## PRÉFET DES PYRÉNÉES-ATLANTIQUES

Pau, le 16 avril 2020

#### **Rapport d'examen de recevabilité d'une déclaration d'arrêt définitif de travaux miniers**

**Objet** : TEPF – Concession de Meillon – Déclaration d'arrêt définitif de travaux miniers (DADT) du puits Mazères 6 (MZ6) et du réseau de collectes associées jusqu'à l'entrée du site Le Lanot 1/2

## Annexe 2 Cartographie des sondages

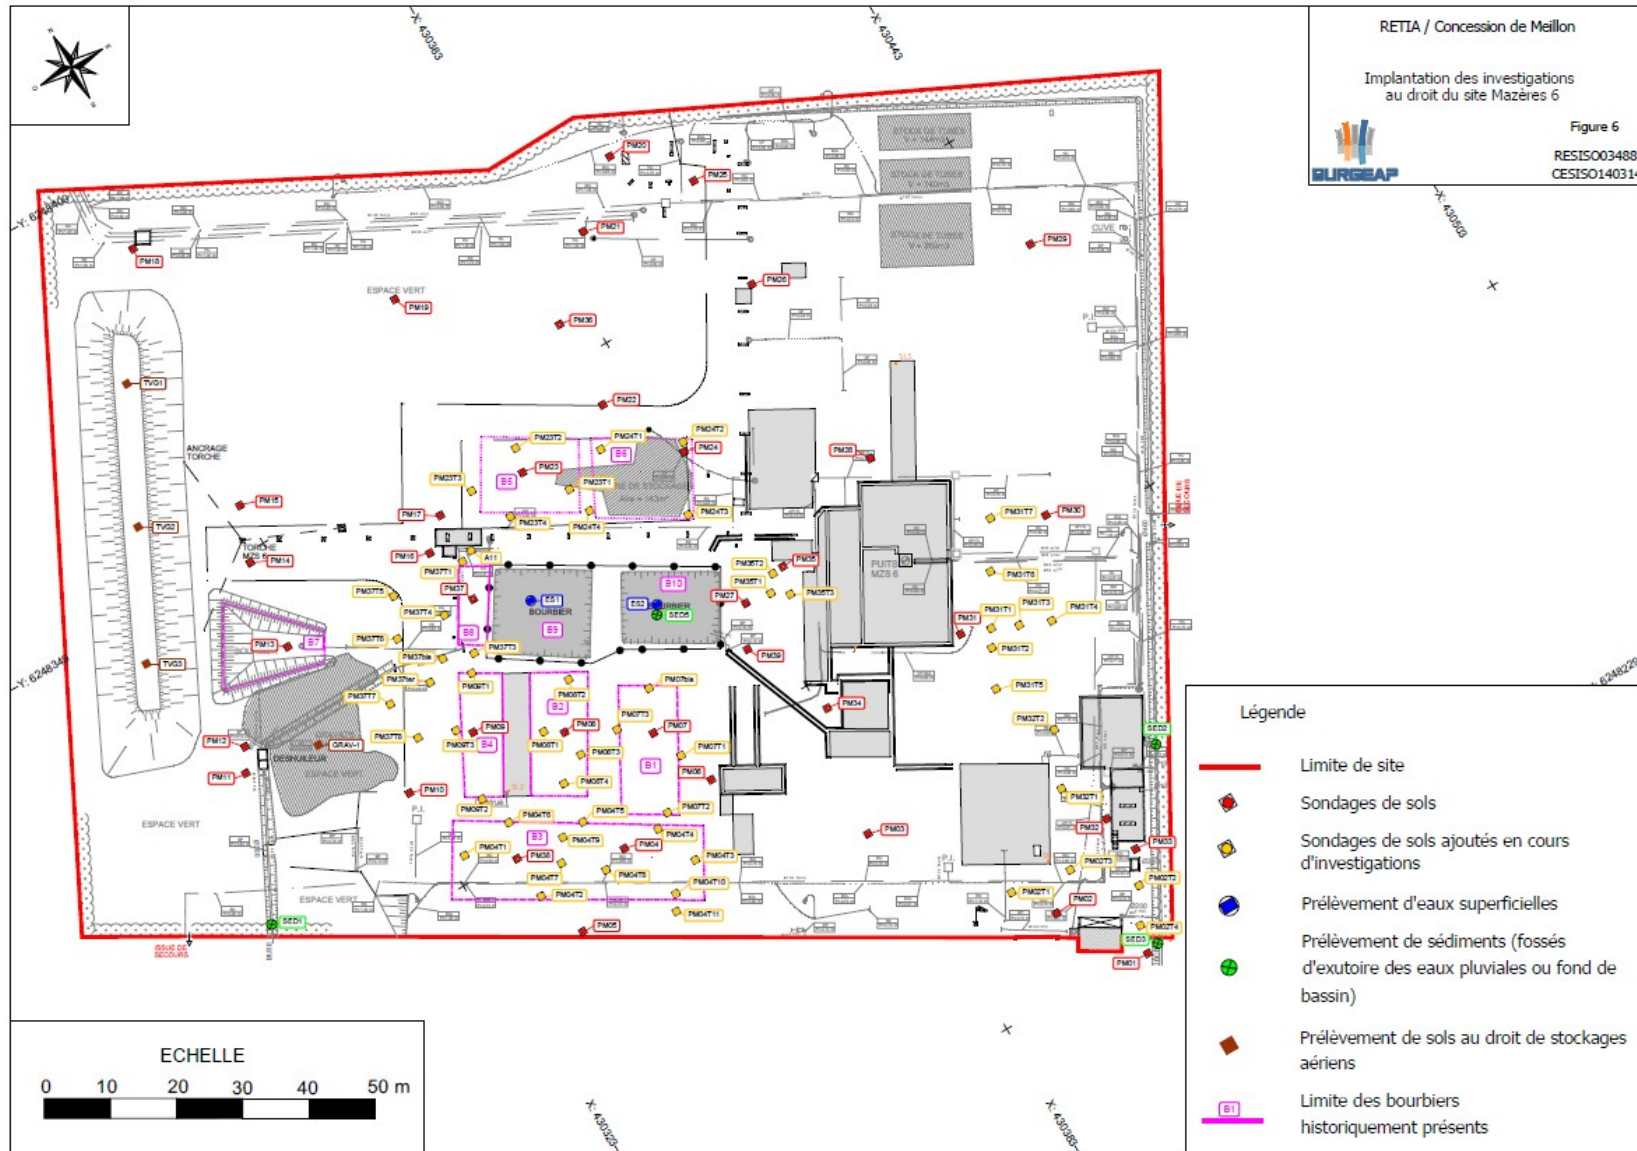
Concernant la gestion des matériaux impactés par les métaux, le maintien sur site ou la réutilisation des matériaux comme remblai après traitement des hydrocarbures n'est envisageable que si l'exploitant a démontré l'absence de risque de relargage des composés, tel n'est pas le cas pour les matériaux présents au droit du sondage PM37.
